RESPUESTA A OBSERVACIONES

Proceso de licitación 21760002-012-2018

OBJETO: Ejecutar la obra civil y eléctrica para la adecuación de las aulas y espacios 9-349, 350, 351, 355 y 356, de la Facultad de Ciencias Sociales y Humanas por precios unitarios no reajustables, conforme a las Especificaciones Técnicas y Cantidades. Anexo 1 y 2

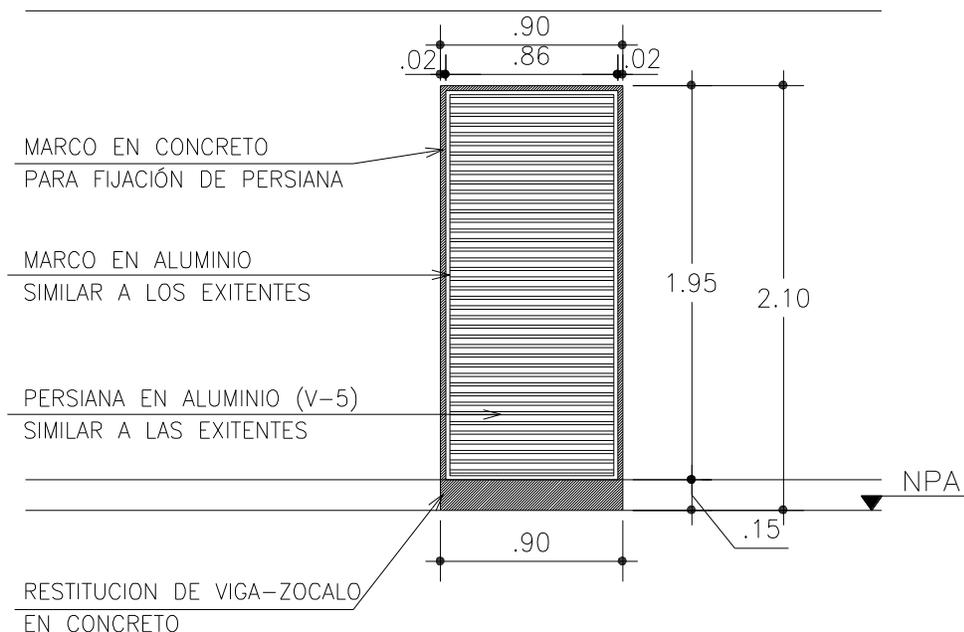
PREGUNTA 1: En el ítem 4.1.1, se hace referencia a las medidas del marco para la ventana tipo celosía del ítem 9.1.3.

RESPUESTA 1: En el ítem 4.1.1 si se hace referencia a las medidas del marco para la ventana tipo celosía del ítem 9.1.3, que corresponde a la V-5 de los planos arquitectónicos.
El elemento “marco en concreto”, está conformado por una viga zócalo en concreto de 15cm de altura x 90cm de longitud, 2 fajas laterales y una faja superior de 2cm de espesor por el ancho del muro.
